CONTRALORÍA
GENERAL DE LA REPÚBLICA DEL PERÚ

INFORME DE CONTROL ESPECÍFICO N° 023-2024-2-0466-SCE

"EJECUCIÓN DE LA OBRA: RENOVACIÓN DE PUENTE; EN EL(LA) CAMINO VECINAL SM 843: SAPOSOA – EMP-SM 847 EN LA LOCALIDAD SAPOSOA, DISTRITO DE SAPOSOA, PROVINCIA HUALLAGA, DEPARTAMENTO SAN MARTÍN"

IMAGEN N° 1
DETALLE DE LA SECCIÓN TÍPICA DEL COMPONENTE ESTRUCTURAL DEL PUENTE

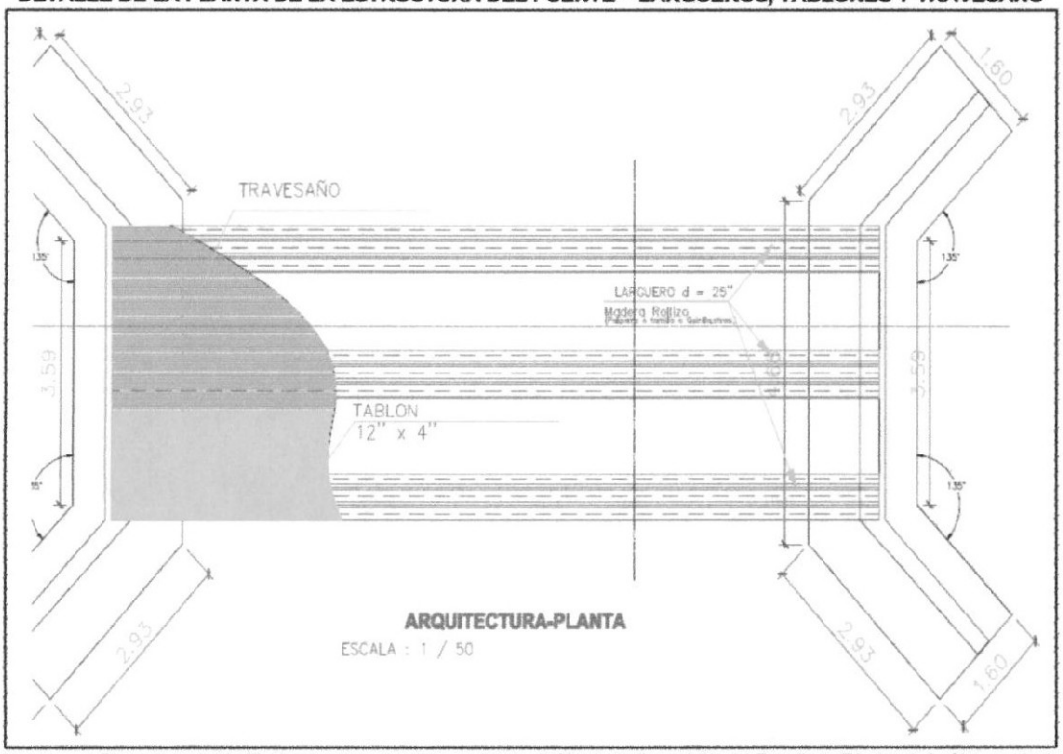
a) Según los planos en la Lámina A-02 **(Apéndice n.° 23)**, Lámina E-01 **(Apéndice n.° 27)** y Valorizaciones de Obra **(Apéndice n.° 26)**
Se observó que, de la imagen n.° 4 e imagen n.° 12, las medidas indicadas no concuerdan con lo verificado en campo; asimismo en la valorización n.° 1 **(Apéndice n.° 26)** se observó la cantidad de 21.62 m³, de una supuesta ejecución de la mencionada subpartida, indicada en el cuadro n.° 3, no corresponde debido a que no existe.

IMAGEN N° 2
DETALLE DE LA SECCIÓN TRANSVERSAL DEL PUENTE – LARGUEROS, TABLONES Y TRAVESAÑO

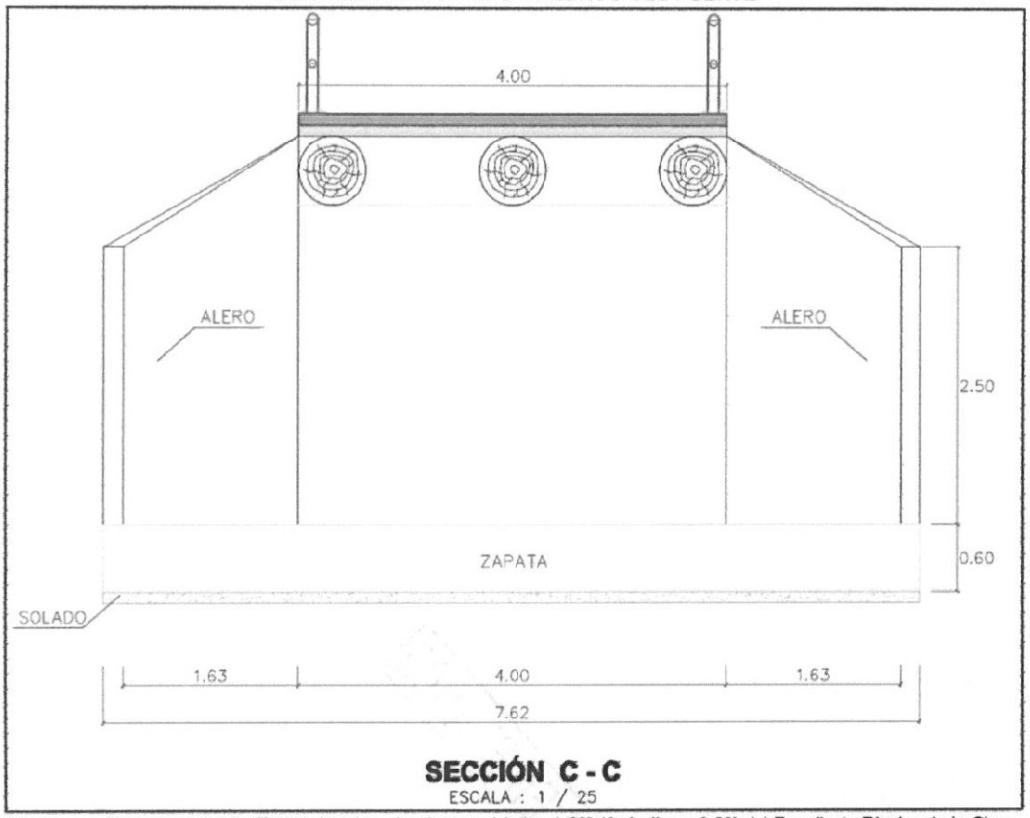
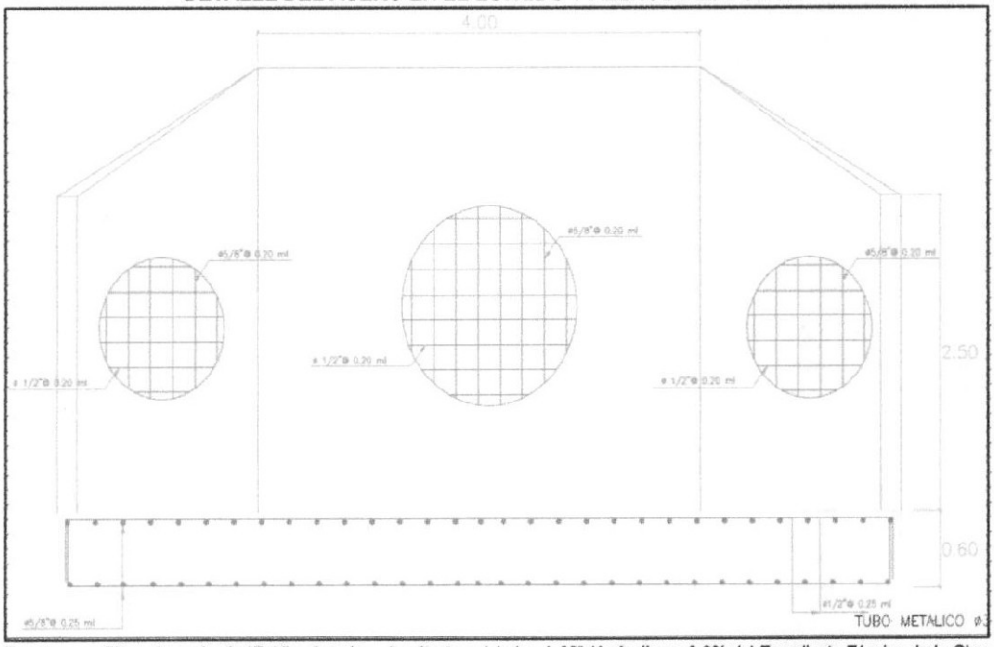
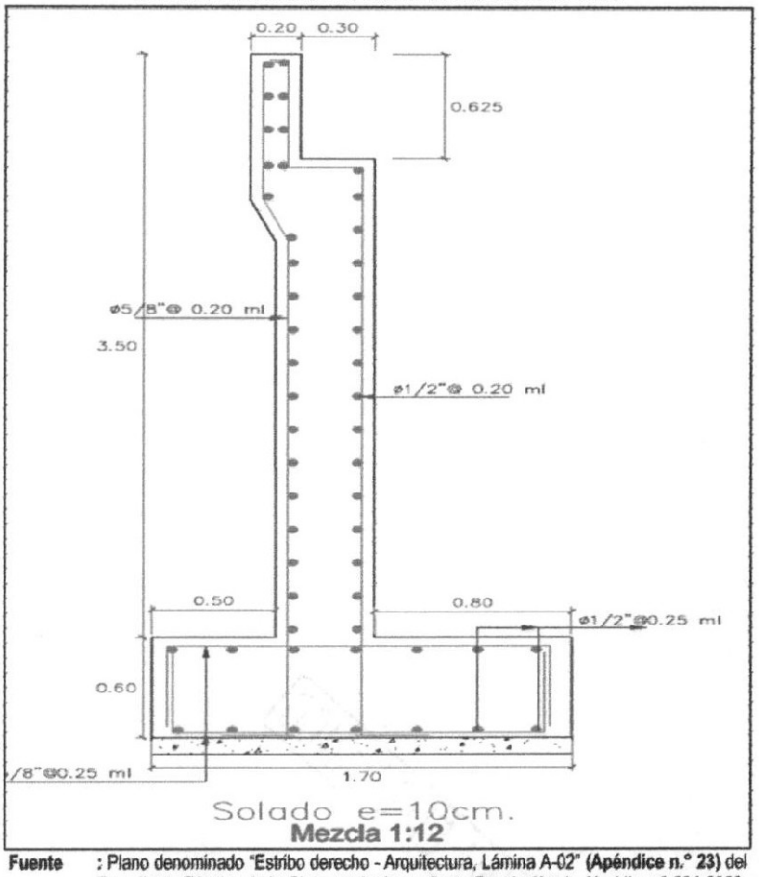
Se observó que, de las imágenes n.°s 2, 3 y 4, las maderas rollizas no existen en campo; asimismo en la valorización n.° 2 **(Apéndice n.° 26)** se observó la cantidad de 12 u de largueros, de la supuesta ejecución de la mencionada subpartida, la cual se encuentra indicada en el cuadro n.° 3, la misma que no debería corresponder, ya que no fue ejecutada.

Se observó que, de las imágenes n.°s 2, 3 y 4, las maderas del travesaño no coinciden con las medidas indicadas, ya que el espesor mencionado es de 4" y un ancho de 12"; asimismo en la valorización n.° 2 **(Apéndice n.° 26)** se observó la cantidad de 50 u de travesaños, de la supuesta ejecución de la mencionada subpartida, la cual se encuentra indicada en el cuadro n.° 3, la misma que no debería corresponder, ya que no fue ejecutada en su totalidad.

Se observó que, de las imágenes n.°s 2, 3 y 4, los tablones de madera no existen en campo; asimismo en la valorización n.° 2 **(Apéndice n.° 26)** se observó la cantidad de 70 u de tablones de madera, de la supuesta ejecución de la mencionada subpartida, la cual se encuentra indicada en el cuadro n.° 3, la misma que no debería corresponder, ya que no fue ejecutada.

IMAGEN N° 5
DETALLE DEL ACERO EN EL ESTRIBO Y ALEROS DEL PUENTE

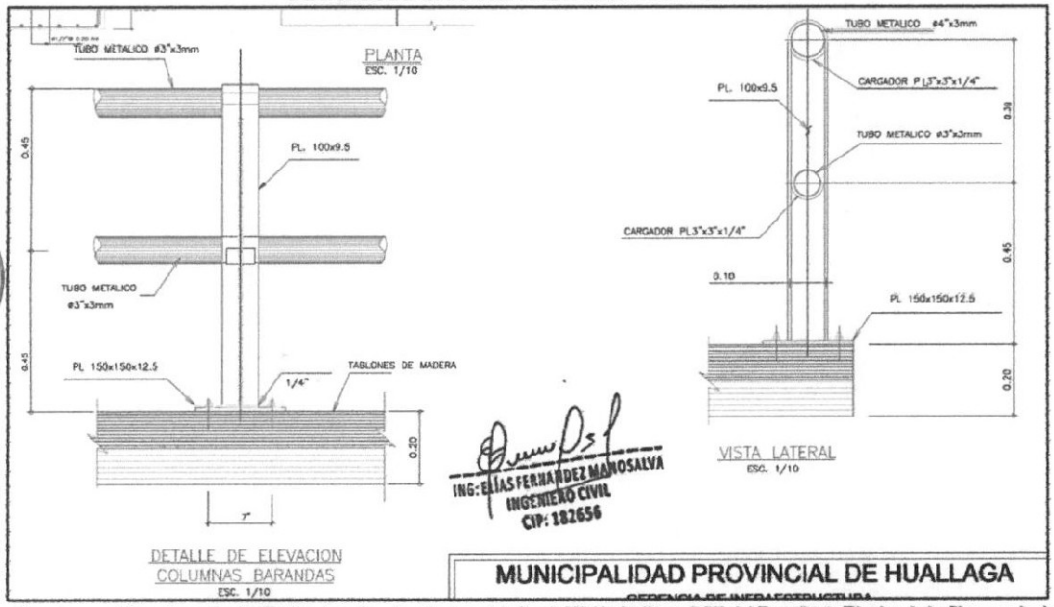
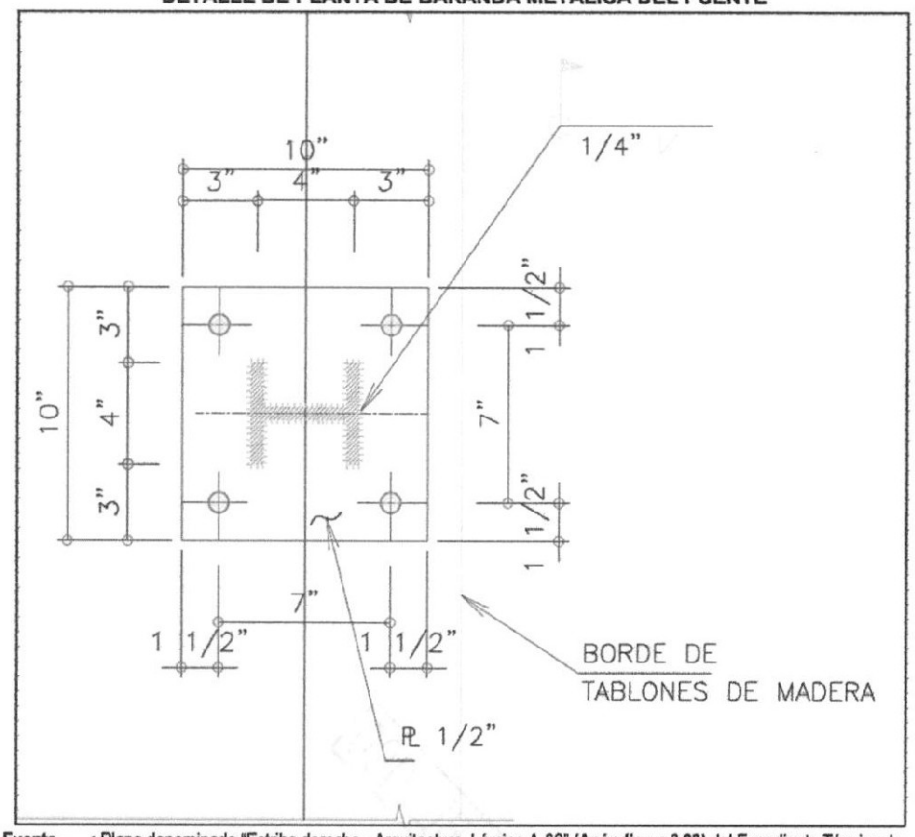
Se observó que, de las imágenes n.°s 5, 6, 13 y 14, las cantidades de acero indicadas no concuerdan con lo verificado en campo; asimismo en la valorización n.° 1 **(Apéndice n.° 26)** se observó la cantidad de 2 100 Kg de acero para zapatas, de la supuesta ejecución de la mencionada subpartida, la cual se encuentra indicada en el cuadro n.° 3, la misma que no debería corresponder, ya que no existe ni fue ejecutada.

IMAGEN N° 9
DETALLE DE PLANO DE SEÑALIZACIÓN DEL PUENTE

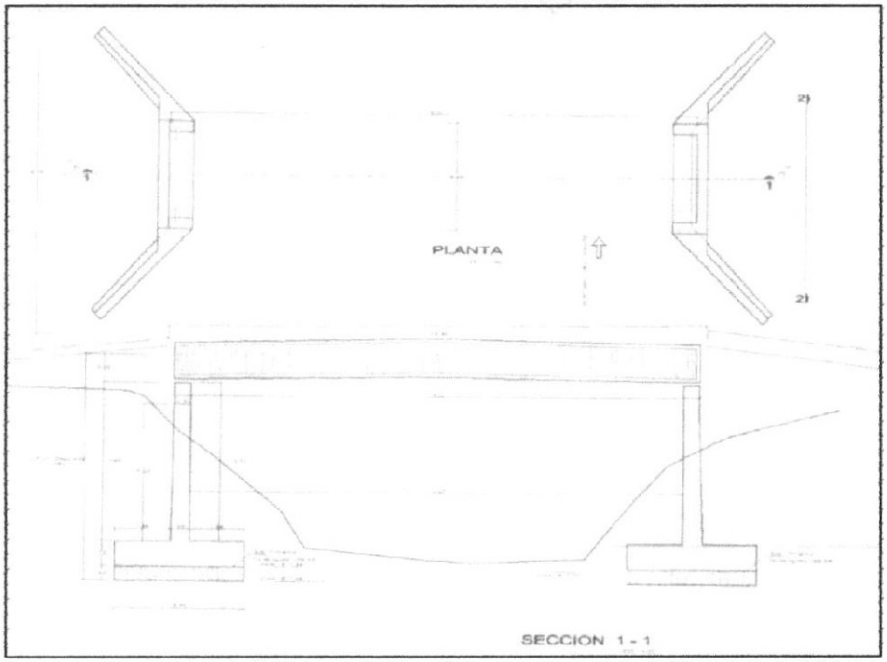
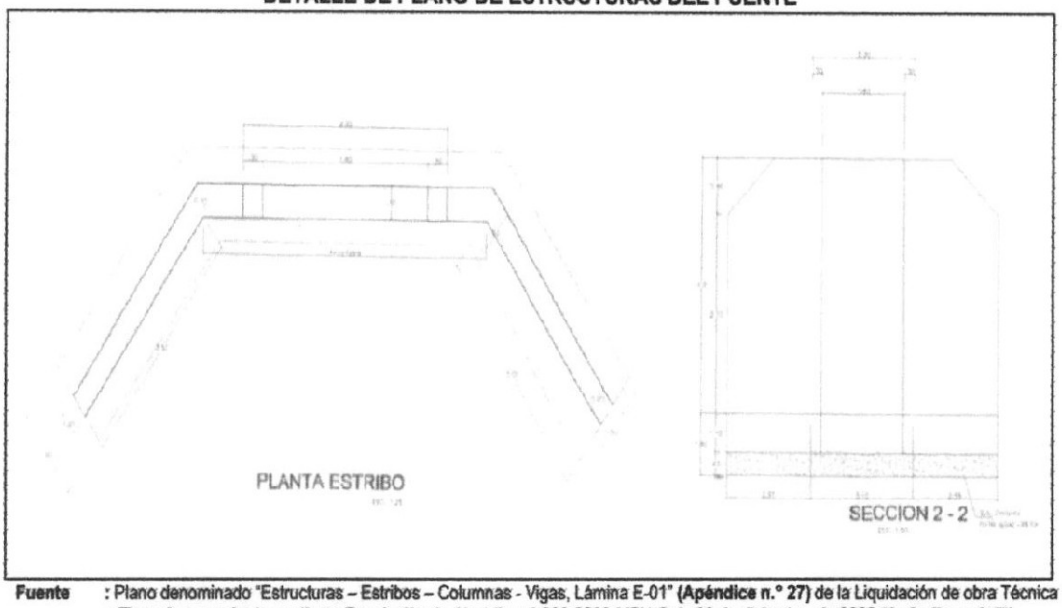
Según lo verificado en campo, se tiene que las señales informativas valorizado para esta subpartida no se realizaron acorde a los planos, debido a que no se cumplió con las medidas exigidas en los planos. Por lo que, las señales informativas cuantificada en la valorización n.° 2 **(Apéndice n.° 26)** no es la correcta, ya que difiere del material y diseño indicado.

Imagen n.° 25	Imagen n.° 26

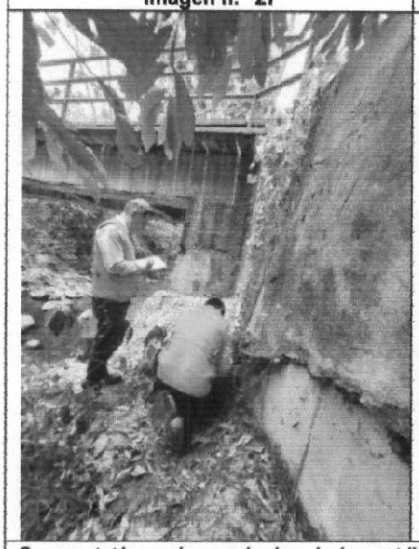
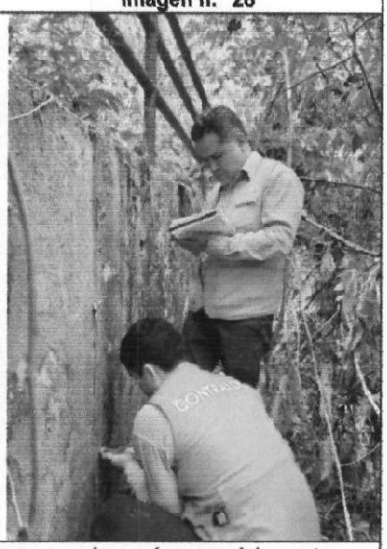
Se verificó que el diseño de los estribos difiere de los indicados en los planos, del mismo modo respecto a las medidas, habiendo incumplido con las especificaciones técnicas. También se realizó la medición del largo de los aleros de la margen izquierda del puente, obteniendo 3.50 m y un ancho de 0.33 m y el otro alero 3.75 m y un ancho de 0.38 m.

Imagen n.° 41	Imagen n.° 42

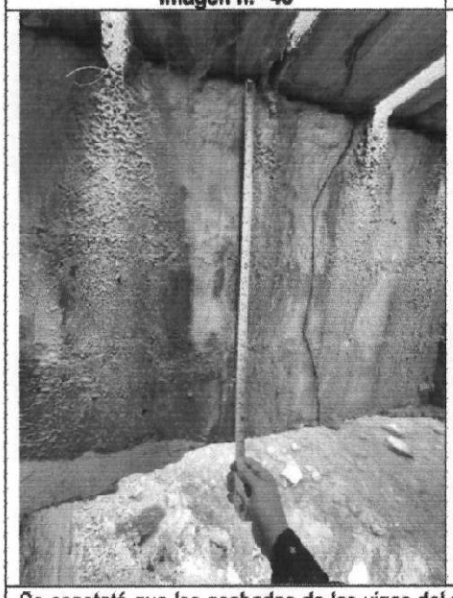
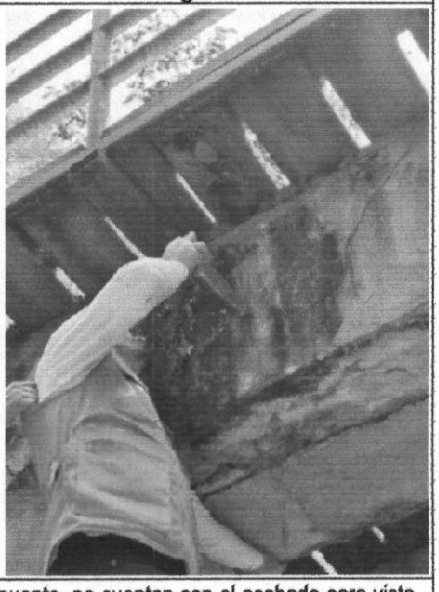
Se verificó que las vigas no cumplen con las especificaciones técnicas y tampoco con el diseño indicado en los planos, ya que el diseño en los planos indica que las vigas debieron haber sido de madera rolliza de 25" de diámetro. También se observó cangrejeras en su estructura. Asimismo, se indica que se encuentran contiguos a las vigas existentes.
